**IX. zasedání ZMČ Brno - Řečkovice a Mokrá Hora**  
konané dne **21. 5. 2020**

**Věc: Návrh připravovaného územního plánu města Brna**

**2. Lokalita R-8 s názvem „Podpěrova“**

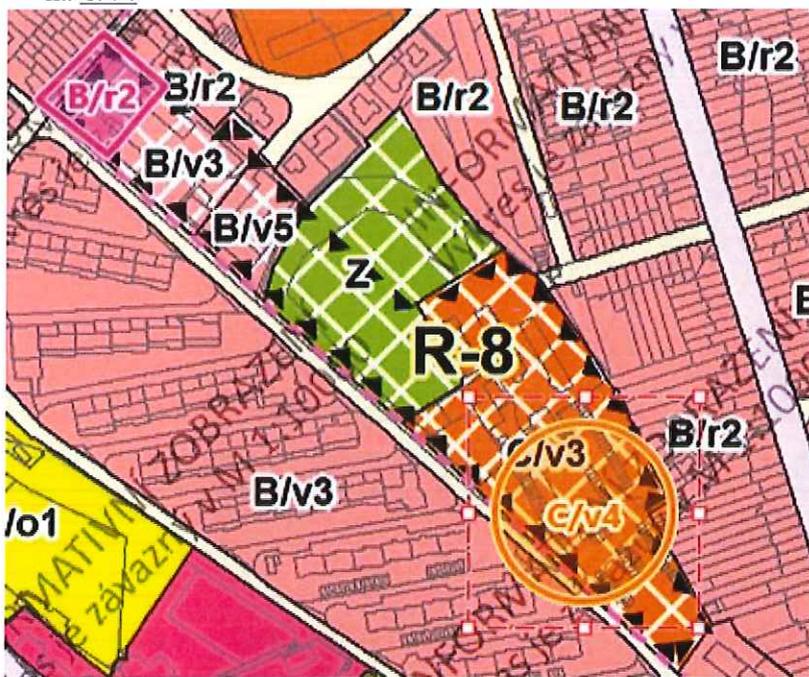
- u plochy změn bydlení volné B/v3 v části přiléhající k ulici Jabloňová snížit výšku, tj. změnit část plochy na plochu změn bydlení rezidenční nízkopodlažní B/r2
- u plochy změn smíšené obytné volné C/v3, vzhledem k umístění pod svahem, zvýšit výšku na C/v4

**3. Lokalita R-3 s názvem „Řečkovické kasárny“**

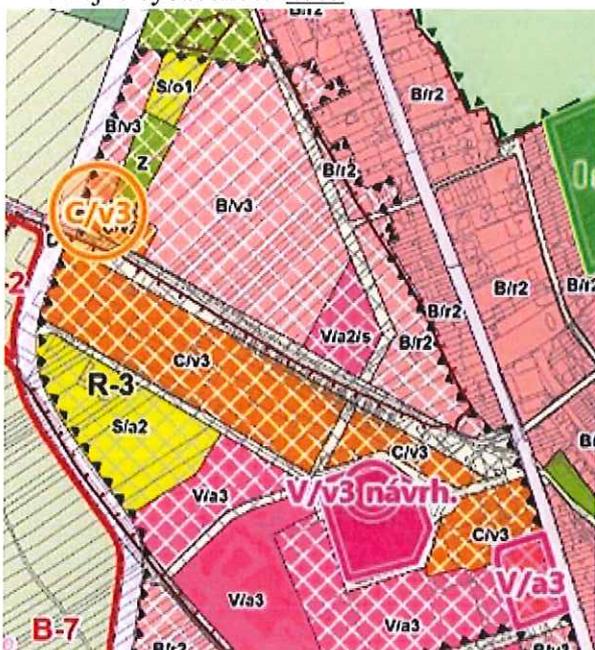
- plochu změn smíšenou obytnou volnou C/v2 severně od komunikace (mimo stávající oplocený areál) zvýšit na C/v3, shodně s okolní výškovou hladinou
- centrální plochu stabilizovanou smíšenou obytnou volnou C/v3 opravit na plochu změn veřejné vybavenosti volnou V/v3 (je zde povolena přístavba depozitáře Technického muzea v Brně, tj. jedná se o plochu přestavby)
- plochu změn smíšenou obytnou volnou C/v3 s objektem depozitáře Moravské galerie v JV rohu lokality opravit na plochu veřejné vybavenosti a sjednotit se sousední plochou změn veřejné vybavenosti V/v3

**4. Lokalita MH-1 s názvem „U Vránova mlýna“**

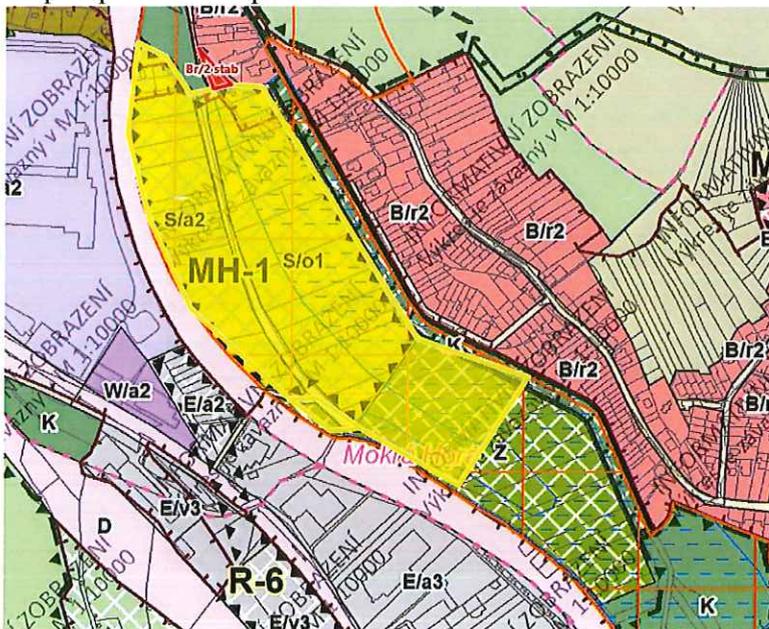
- úzký cípek v severní části přičlenit k ploše bydlení rezidenční nízkopodlažní stabilizované B/r2
- plochu sportu zvětšit JV směrem, a to cca na úroveň pozemků se stavbami rodinných domů při ulici Úhledné, S/a2 a S/o1 změnit na S/v1, zrušit biokoridor při ulici Úhledná a doplnit protipovodňová opatření

**5. Rezerva B-3 v k. ú. Mokrá Hora a Jehnice**

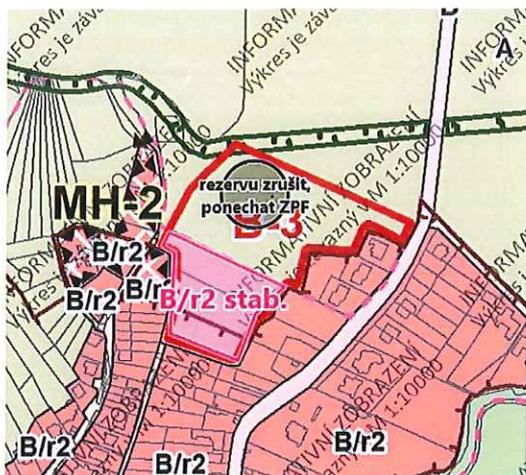
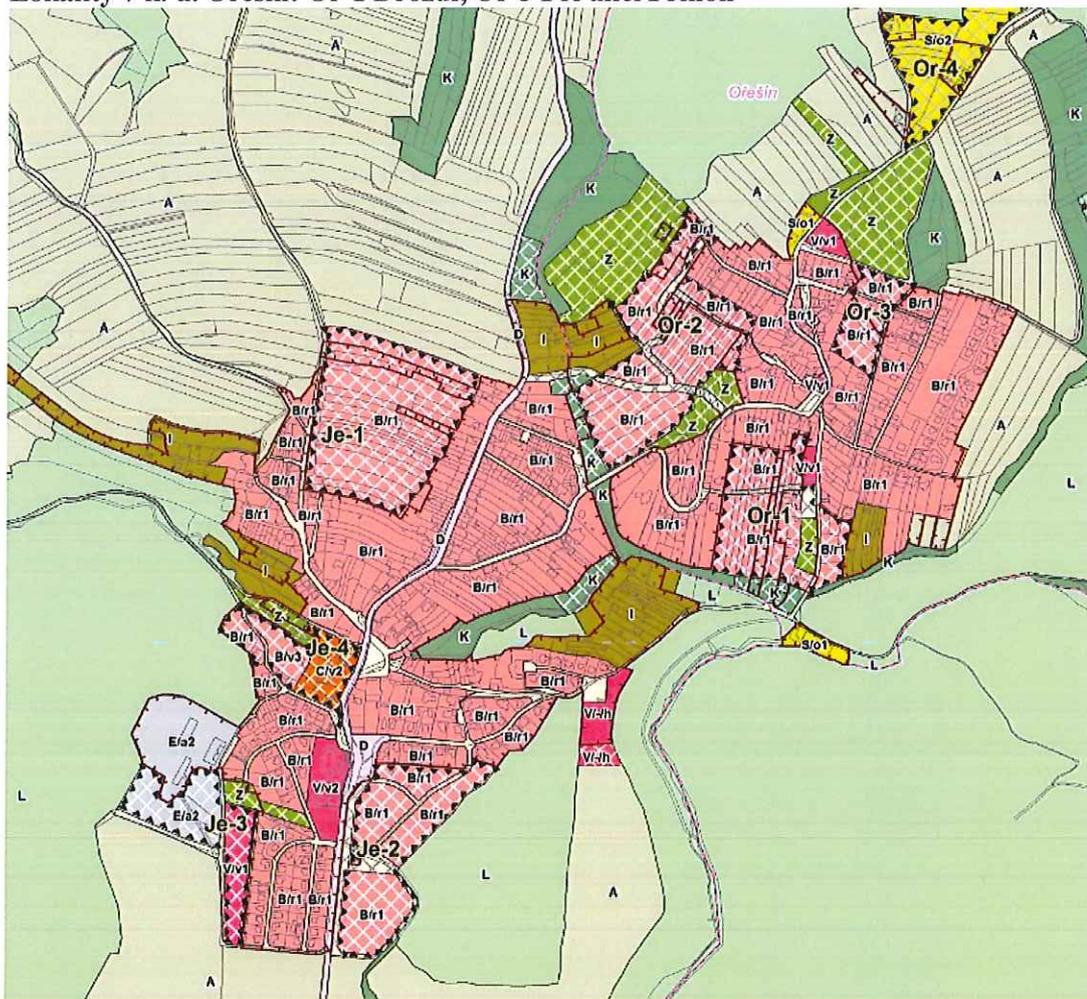
- pozemky zahrad za rodinnými domy v ulici Tumaňanově v k. ú. Mokrá Hora zahrnout do plochy bydlení rezidenční nízkopodlažní stabilizované B/r2
- pozemky v k. ú. Jehnice ponechat jako ZPF – bez rezervy

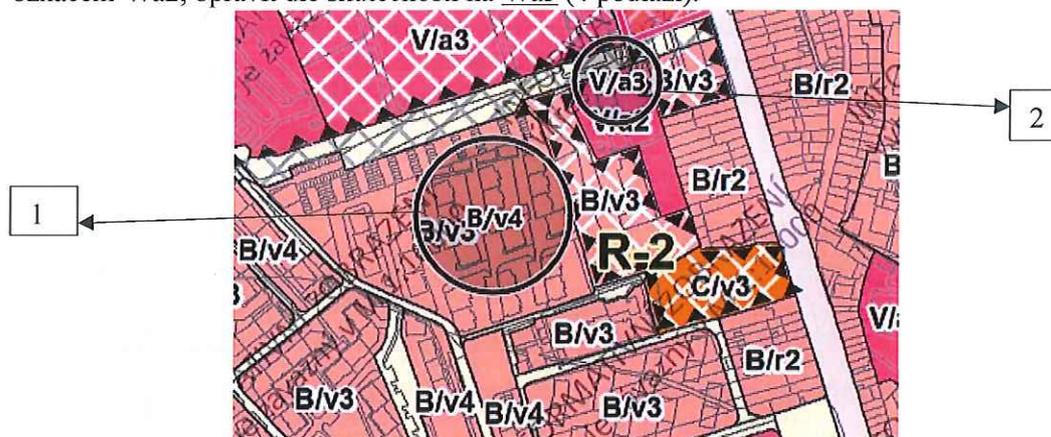
1. Ulice Kremličkova, Škrétova a Renčova chybné označení stabilizované plochy bydlení volné B/v3 opravit dle skutečnosti na B/v4 (7 podlaží).
2. Objekt Terezy Novákové 1947/62a v ploše veřejné vybavenosti stabilizované má chybné označení V/a2, opravit dle skutečnosti na V/a3 (4 podlaží).

3. Ulice Kubova, plochu bydlení volné stabilizované B/v3 ponechat pouze stavbě bytového domu, ostatní opravit dle skutečnosti na bydlení rezidenční nízkopodlažní, stabilizované B/r2 (řadové RD), grafické znázornění příloha č. 2 obr. 2.
4. Plochu stabilizované městské zeleně mezi ulicemi Ladova a Prumperk označenou Z stab. opravit dle skutečnosti na plochu změn S/a2 (pozemky Sokola, povoleno sportoviště).

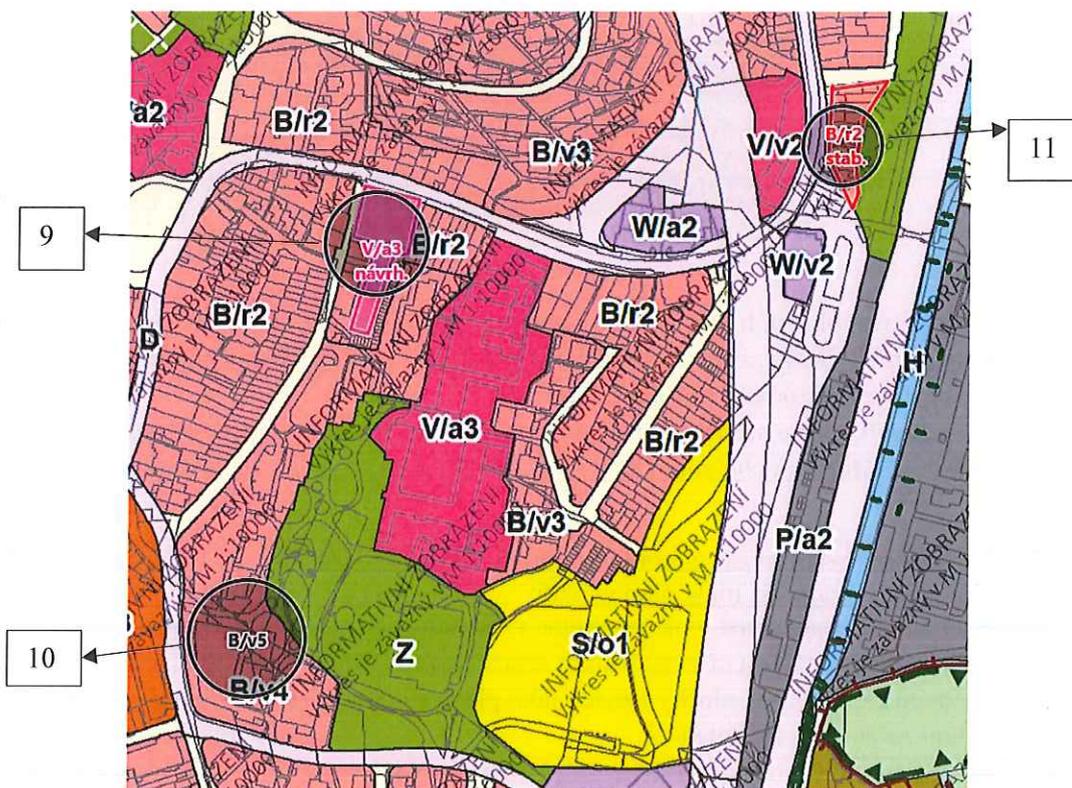
Plochu veřejné vybavenosti zahrnující radnici, kostel a další přilehlé objekty (Palackého nám.) rozdělit podle stávajícího funkčního využití:

5. Kostel a radnici ponechat v ploše veřejné vybavenosti V/v2 stabilizované.
6. Plochu s obytným domem a pivovarem zahrnout dom plochy změn smíšené obytné volné C/v3.
7. Koncovou západní část plochy označit jako plochu změn městské zeleně Z a sloučit se sousední plochou změn městské zeleně Z.
8. Část plochy změn nyní označené zeleň městská (SV část) přiřadit k sousední ploše bydlení rezidenční nízkopodlažní B/r2 stabilizované.

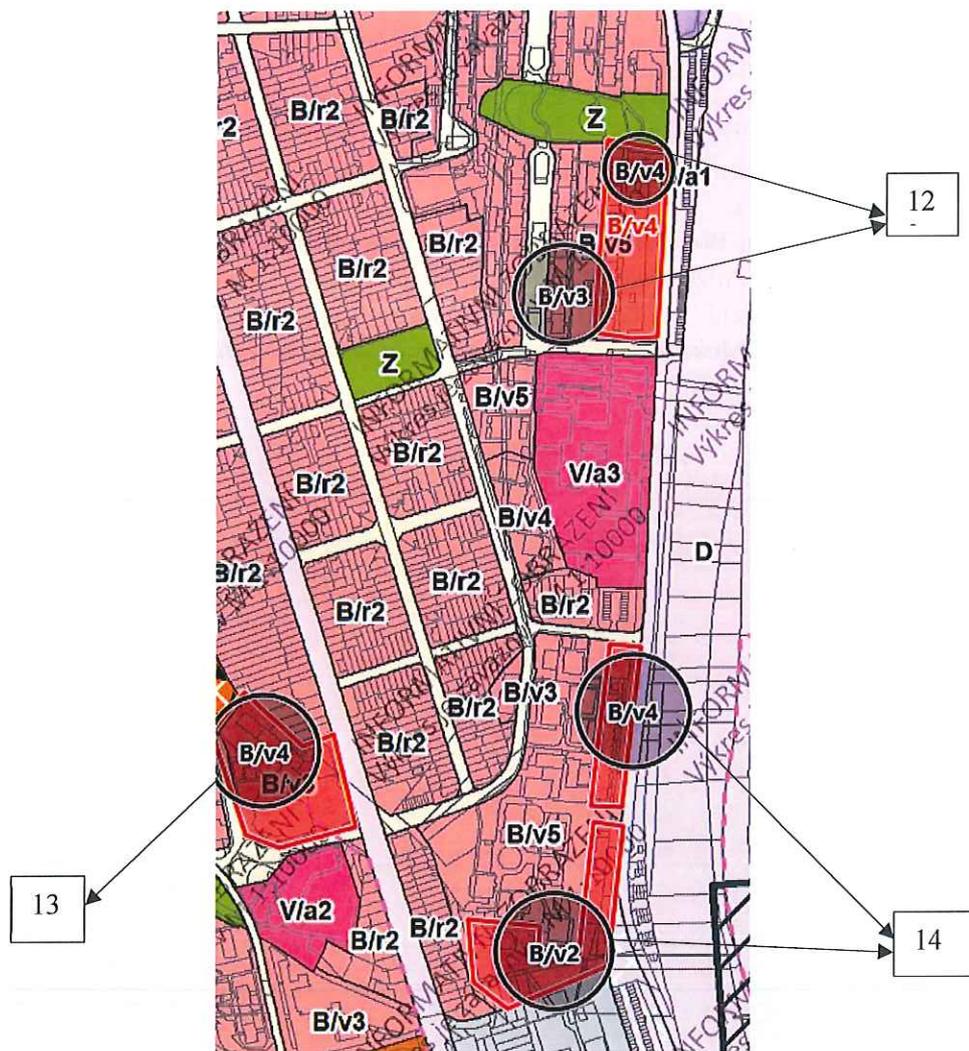
9. Nároží ulic Hapalova a Marie Hübnerové vyznačit jako plochu změn veřejné vybavenosti V/a3, jedná se o pozemek s probíhající přestavbou na budoucí speciální školu navrženou ve výškové úrovni 3.
10. Výškovou úroveň u stabilizované plochy bydlení Horácké náměstí, kde jsou jedenáctipodlažní domy, opravit dle skutečnosti na plochu bydlení volné B/v5.
11. Zástavbu rodinnými domy při ulicích Gromešova a Sněžná, chybně označenou za veřejné prostranství, vyznačit dle skutečnosti jako plochu bydlení rezidenční nízkopodlažní B/r2 stabilizovanou.

12. Chybně vyznačenou výškovou úroveň plochy bydlení volné stabilizované bloku domů při ulicích Novoměstská – Boskovická (B/v5) opravit dle skutečnosti; rozdělit na dvě části; část se sedmipodlažním blokem při ulici Novoměstské opravit na B/v4 a čtyřpodlažní domy při ul. Boskovické opravit na B/v3.
13. Chybně vyznačenou výškovou úroveň plochy bydlení volné stabilizované bloku domů mezi ulicemi Banskobystrická a Podpěrova (B/v3) opravit dle skutečnosti na B/v4.
14. Plochu bydlení volné stabilizované mezi ulicemi Novoměstskou, Žitnou a Kuřimskou označenou B/v5 rozdělit a označit výškovou úroveň dle skutečnosti řadový - bytový dům při ulici Novoměstské označit B/v4, a dále blok s budovou MŠ a kotelnou označit B/v2.

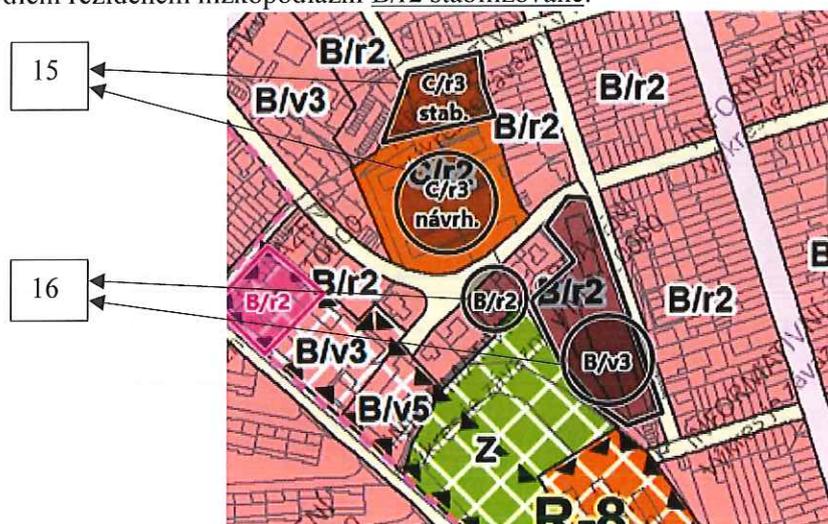
15. Stabilizovanou plochu smíšenou obytnou rezidenční nízkopodlažní mezi ulicemi Ječná a Kořenského označenou C/r2 rozdělit a část při ul. Kořenského opravit dle skutečnosti na C/v3 stabilizovanou a část s jednopodlažní budovou upravit na plochu změn smíšenou obytnou volnou s výškovou úrovní 3, shodně s navazujícími plochami bydlení při ul. Ječné, tj. na plochu změn C/v3.
16. Plochu s bytovými domy na ulici Sibiřská oddělit a označit dle skutečnosti jako plochu bydlení volné B/v3 stabilizované, zbývající části s rodinnými domy při ulici Ječné ponechat v ploše bydlení rezidenční nízkopodlažní B/r2 stabilizované.

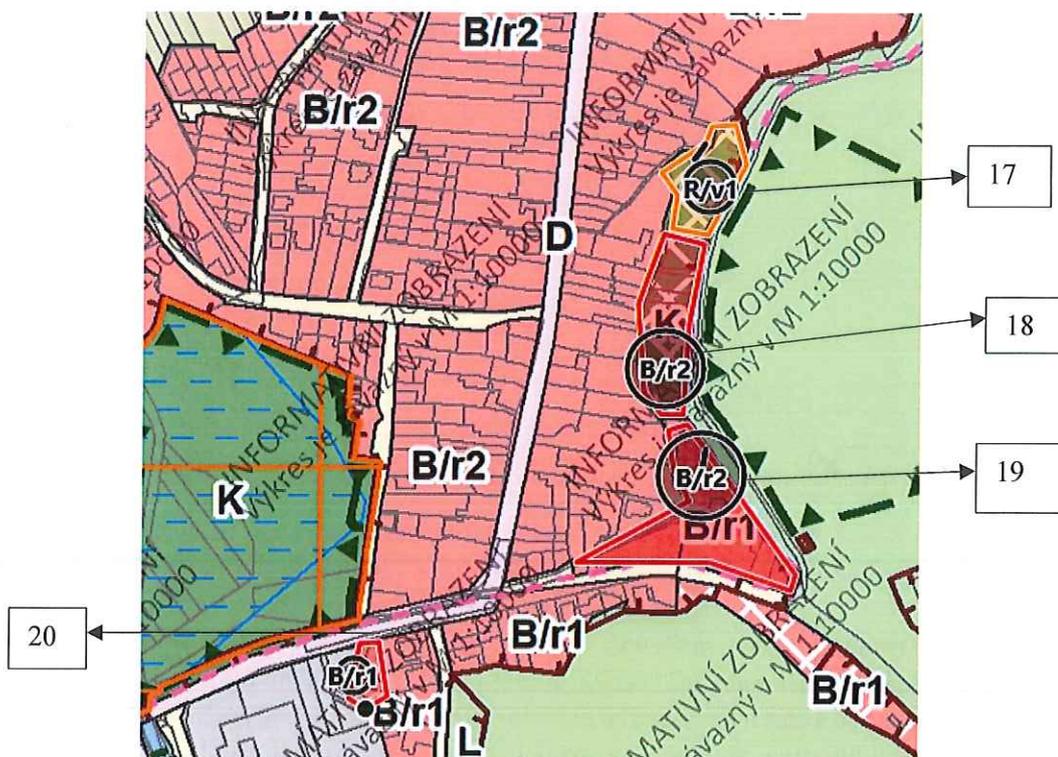
Plochu změn krajinné zeleně mezi ul. Tumaňanovou a lesem (historicky oplocená plocha se zahradami) rozdělit na dvě části:

17. Severní část s rekreačním objektem (nyní užíváno lesní školkou) označit jako plochu rekreace volnou R/v1 stabilizovanou.
18. Jižní část se zahradami rodinných domů při ul. Tumaňanově přiřčenit k ploše bydlení rezidenční nízkopodlažní B/r2.
19. Plochu označenou B/r1 severně od koncové části ulice Jandáskova přiřčenit k sousední ploše bydlení rezidenční nízkopodlažní B/r2, prvorepubliková vila zde má 3NP.
20. Do plochy bydlení rezidenční nízkopodlažní B/r1 stabilizované při ulici Jandáskova (část přiléhající k Mokré Hoře) přiřčenit pozemek se stavbou rodinného domu Jandáskova 49/26 (dle stávajícího ÚPmB).

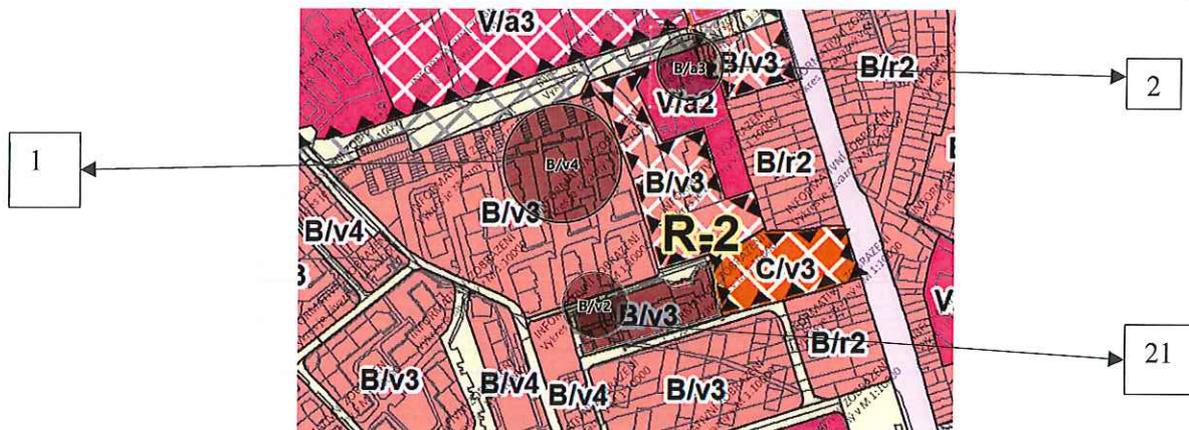
21. Výškovou úroveň u plochy bydlení stabilizované (MŠ Škrétova, obchod a trafostanice) snížit na B/v2, tj. na 7-10 m po římsu (možné i další ustupující podlaží)

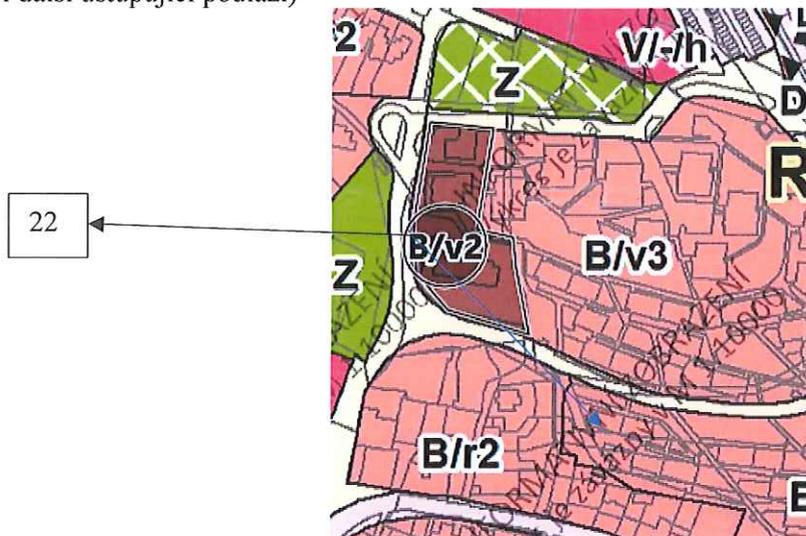
22. Výškovou úroveň u plochy bydlení stabilizované B/v3 snížit v části přiléhající ke komunikaci vedoucí ke hřbitovu (MŠ Kárníkova, budova MasoProfit) na B/v2, tj. na 7-10 m po římsu (možné i další ustupující podlaží)

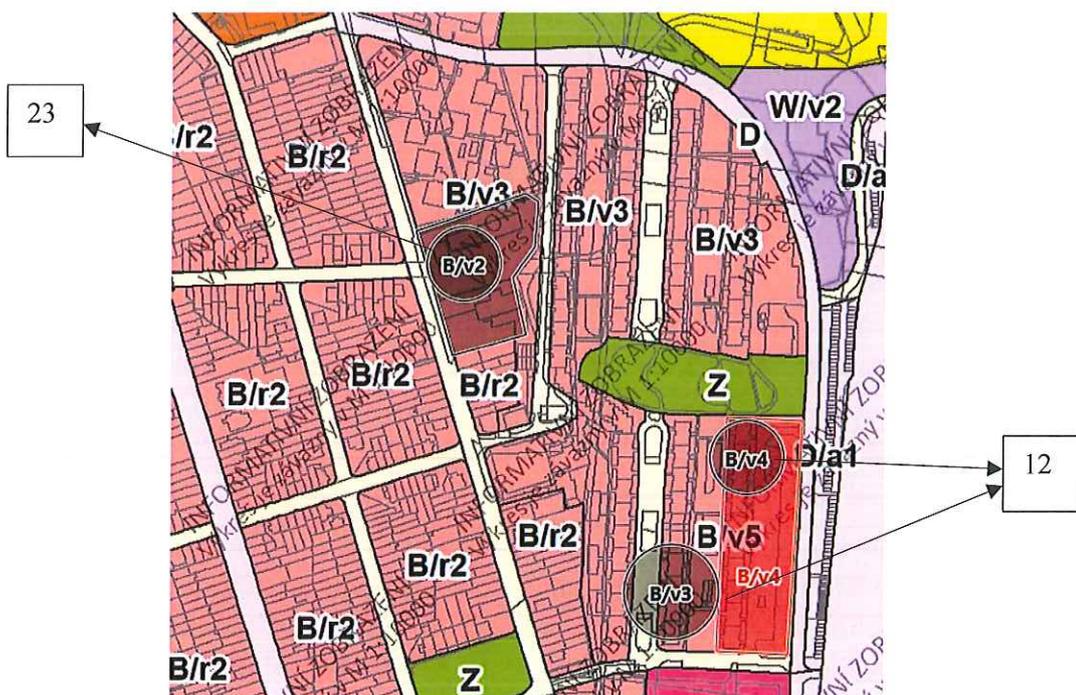
23. Výškovou úroveň plochy bydlení stabilizované mezi ulicemi Měřičkova a Kunštáteská (MŠ a bývalé jesle) snížit na úroveň 2, tj. na 7-10 m po římsu (možné i další ustupující podlaží), ponechat strukturu zástavby volnou B/v2 a plochu vymežit pouze těmito oplocenými pozemky

**Výřez z výkresu veřejně prospěšných staveb Medlánky - Řečkovice - Ivanovice**

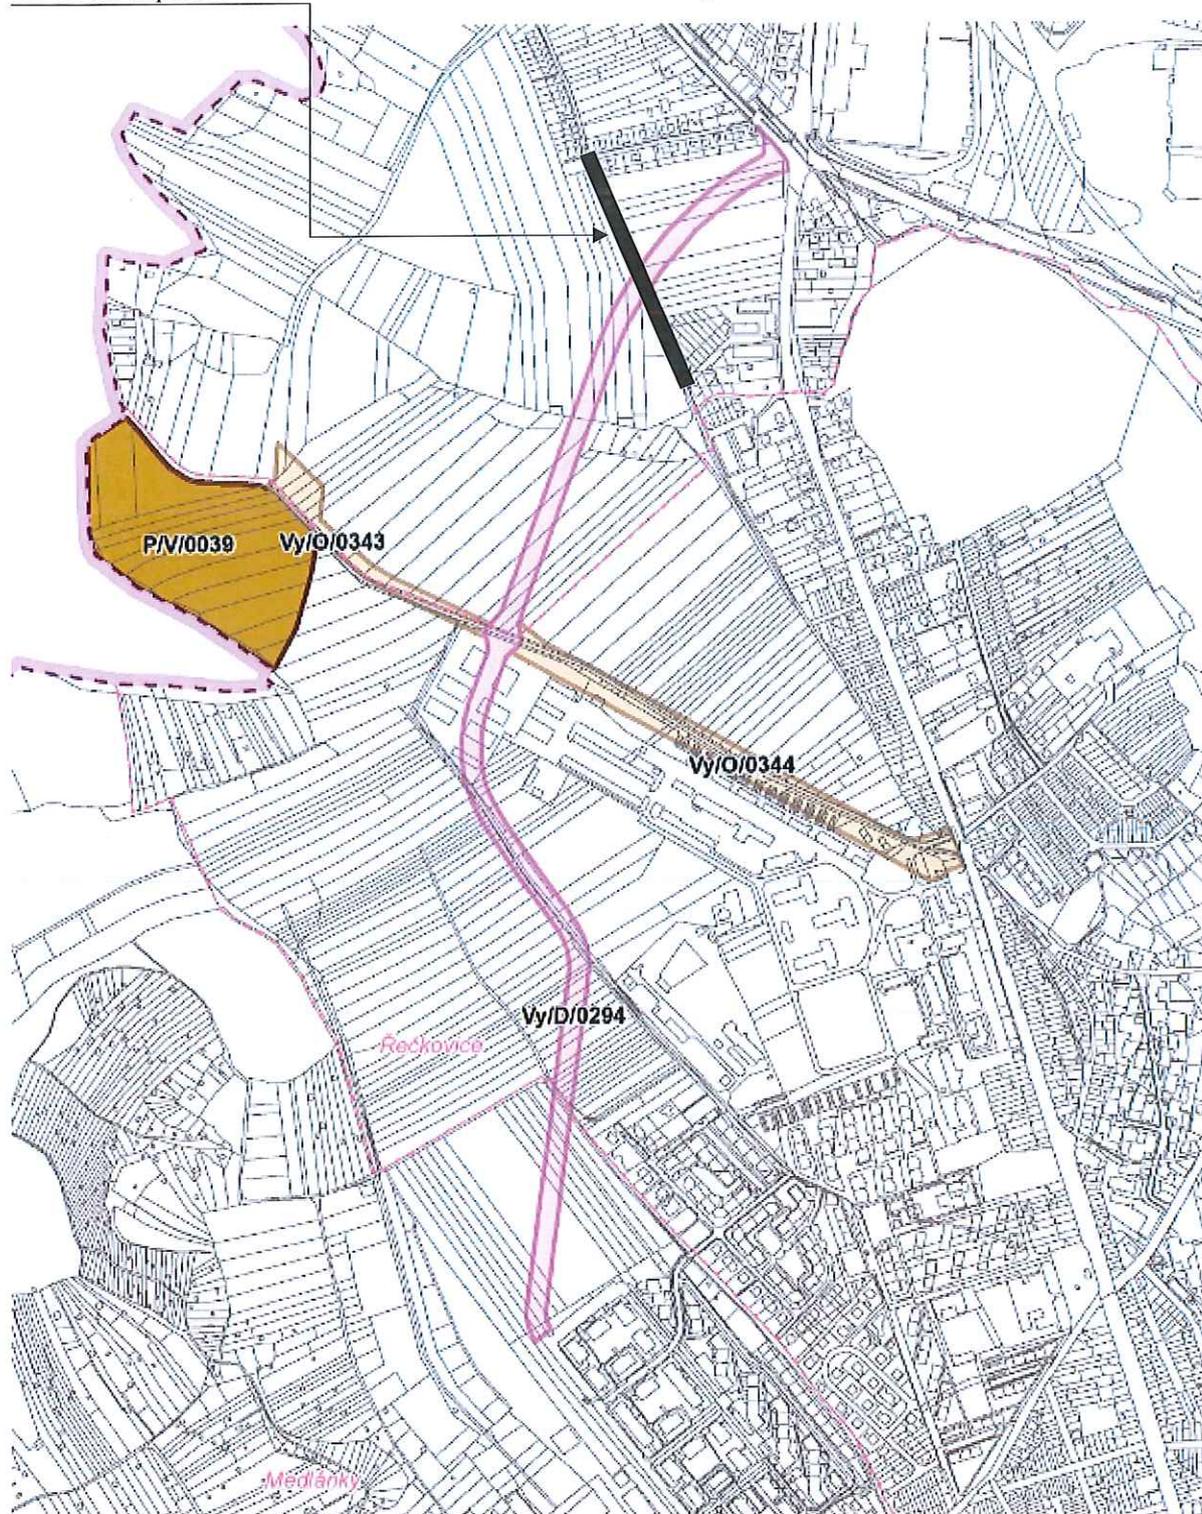
Návrh na doplnění VPS o komunikaci U Křížku - Jezerůvky
